Kernkraftwerk Fessenheim: Beurteilung des Erdbebenrisikos

Expertise

RÉSONANCE Ingénieurs-Conseils SA

Carouge, 5. September 2007

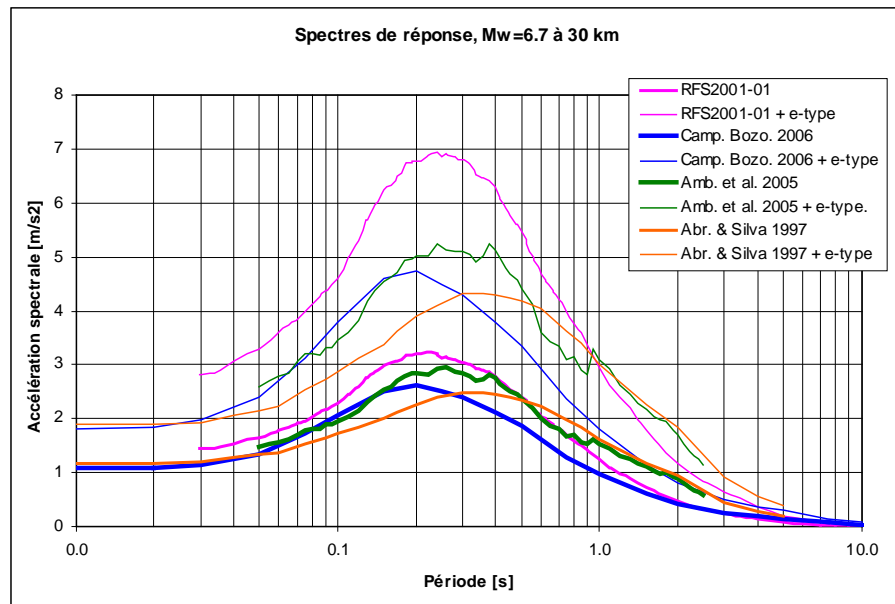
Die Beziehungen (37) und (40) wurden seither von im wesentlichen denselben Autoren überarbeitet: Ambraseys et al. (2005) (38) und Campbell und Bozorgnia (2006) (41). Bild 1 zeigt einen Vergleich der Antwortspektren, die sich aus den neuesten Versionen dieser vier Beziehungen für ein Erdbeben der Magnitude $M_w = 6.7$ und eine Distanz von 30 km ergeben.

Die Abminderungsbeziehung (39), die als einzige von der RFS2001-01 zugelassen wird, ist somit akzeptierbar, auch wenn vorzuziehen wäre, sich für eine konkrete Studie auf mehrere Abminderungsbeziehungen abzustützen.

Bild 2 : Werte der maximalen Beschleunigungen der Datenbank der RFS2001-01 im Vergleich mit einer Prognose nach derselben RFS2001-01 für ein Erdbeben mit Magnitude 5 (maximale Bodenbeschleunigungen in Funktion der Entfernung des Bebens vom betrachteten Standort).

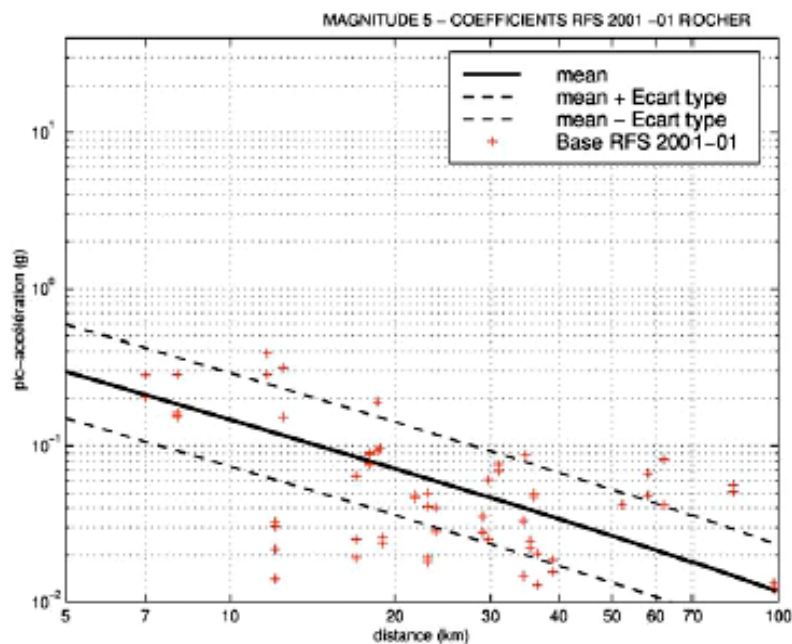
Bild 2, dem Dokument (31) entnommen, illustriert gut, was diese Streuung bedeutet. Selbst wenn bei einer Prognose der Mittelwert plus Standardabweichung berücksichtigt wird, wird es immer wieder Beschleunigungen geben, welche diese Prognose überschreiten. In einer probabilistischen Studie ist es möglich, eine solche Streuung vollumfänglich zu berücksichtigen.

Zweitens, und dies ist wichtiger, erschiene uns die Berücksichtigung von Mittelwerten plus einer Standardabweichung, wie gemäss (47) in mehreren Ländern praktiziert, wesentlich angemessener. Selbst in diesem Fall wäre es immer noch unmöglich auszuschliessen, dass stärkere Bewegungen als prognostiziert auftreten könnten. Aber die zugehörige Wahrscheinlichkeit wäre deutlich geringer, und die Erfahrung zeigt, dass die versteckten Reserven einer klassischen deterministischen Bemessung von Tragstrukturen dieses Überschreiten der prognostizierten Bodenbewegung in der Regel zu kompensieren vermögen (siehe Diskussion in Kapitel 5).
